Dotyczy: postępowania prowadzonego w trybie podstawowym – wariant I – bez negocjacji na dostawę pn.: „Dostawa wraz z montażem opraw oświetleniowych na terenie miasta Pruszcz Gdański – część 6”, o wartości zamówienia nieprzekraczającej wyrażonej w złotych równowartości kwoty 215 000 EURO

**INFORMACJA DLA WYKONAWCÓW NR 1  
- wnioski (zapytania o wyjaśnienie treści SWZ),  
- wyjaśnienia treści SWZ**

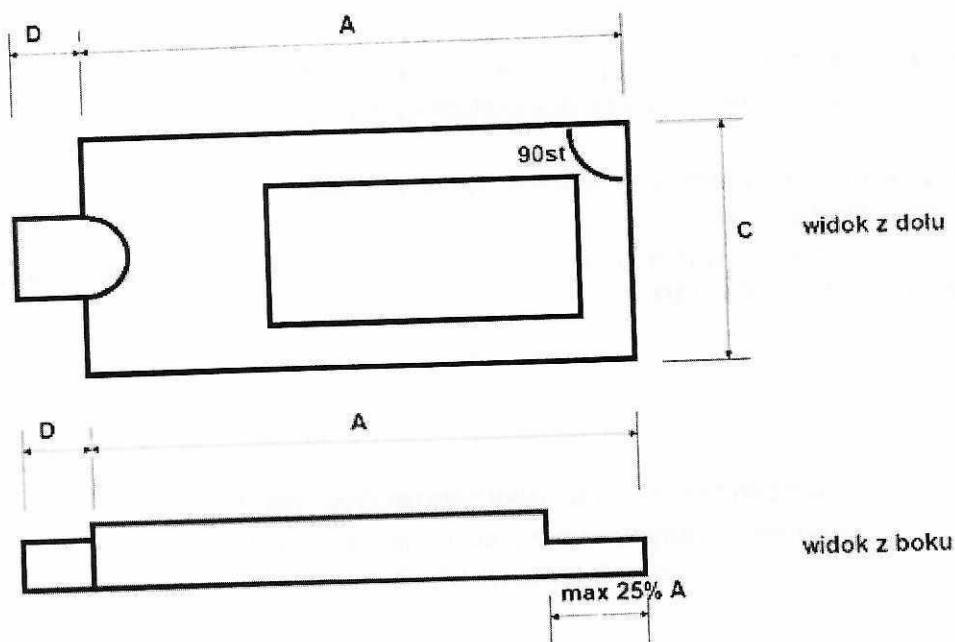
W dokumentacji OPZ Zamawiający umieścił następujące wymogi dla opraw ulicznych:

- 13.1. → Wysokość („grubość”)-B: od 50—90 mm. ¶  
a) → Patrząc od strony dłuższego boku oprawy A—na co najmniej 75% długości oprawy—wysokość B („grubość”) oprawy—musi być względnie jednolita, czyli dopuszczalne są wyłącznie drobne nierówności powierzchni w górnej części oprawy, w związku z występowaniem np. radiatora, ¶

b) → nie jest dopuszczalny kształt oprawy, gdzie patrząc od strony dłuższego boku oprawy—wysokość B („grubość”) oprawy ulega zmianie na więcej, niż 25% długości oprawy (nie dotyczy radiatora), ¶

c) → patrząc od strony dłuższego boku oprawy—przewężenie może wystąpić wyłącznie od skrajnych stron oprawy—od strony mocowania oprawy na krótszym boku i/lub od strony przeciwnej mocowania oprawy, ¶

d) → Wymagana jest oprawa o kształcie prostokąta, gdzie „długość”: A oraz „szerokość”: C na całej długości oprawy musi nie może ulegać zmianie oraz kąt między „długością”: A oraz „szerokością”: C ma wynosić 90st. ¶

13.2. → Długość oprawy A: od 550—600 mm (nie licząc elementu mocującego); ¶  
13.3. → Szerokość oprawy C: od 260—300 mm. ¶  
13.4. → Długość elementu mocującego wystającego poza obrys oprawy D: do 145 mm ¶

Ponieważ powyższy zapis w sposób jednoznaczny ogranicza konkurencyjność wnosimy o wyjaśnienie zasadności zapotrzebowania Zamawiającego na oprawy o określonych parametrach, jednocześnie wnosimy o dopuszczenie poniższej sylwetki oprawy o wymiarach  $H=50-100\text{mm}$ ;  $L=550-600\text{mm}$ ;  $W = 250-300\text{mm}$ .

Zamawiający informuje, iż nie zmienia wymagań co do wymiarów i kształtów lamp drogowych. Oprawy w tej części miasta wykonywane są jako kontynuacja opraw na ulicy ks. Józefa Waląga. Celem Zamawiającego jest zachowanie spójności dla centralnej części miasta o charakterze reprezentatywnym. Pozostałe części miasta, czyli typowe drogi nie posiadają takiego wymogu.
